D O D A T E K Č . 2

ke smlouvě o dílo reg. č. 187-21-06-24

Koupaliště Ostrov – rekonstrukce velkého bazénu

ZMĚNOVÝ LIST č. 2

3D vizualizace nového stavu:

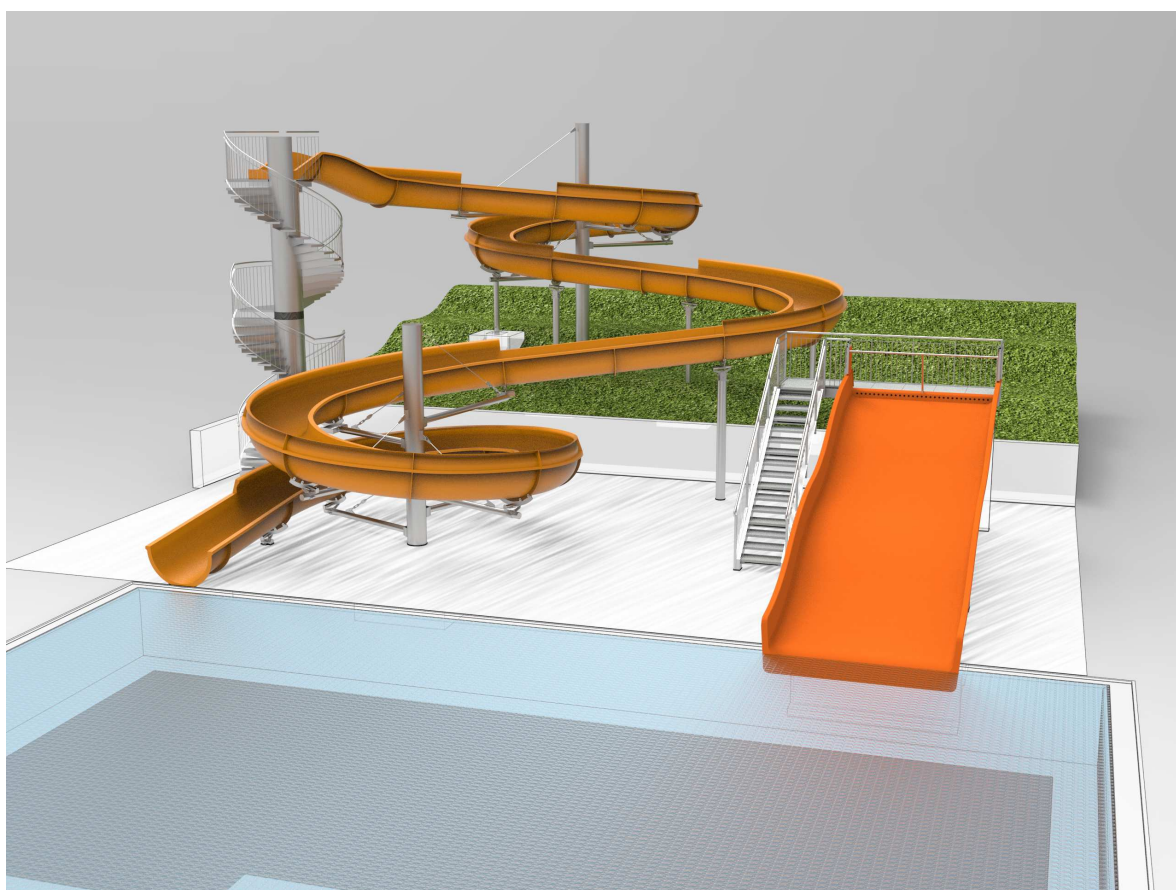
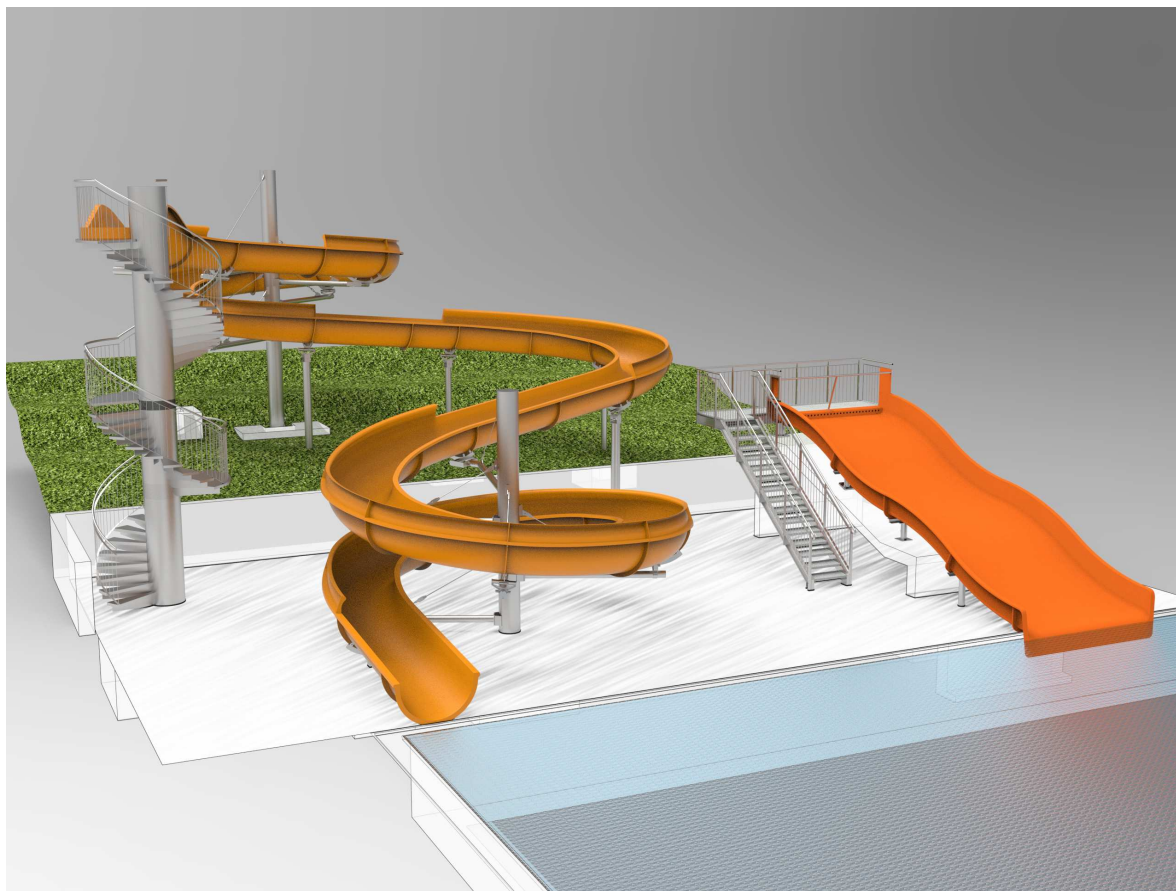
- Změnou zakládání tobogánu
- Změnou opěrných zdí a schodišť
- Přeložením kanalizační šachty a potrubí
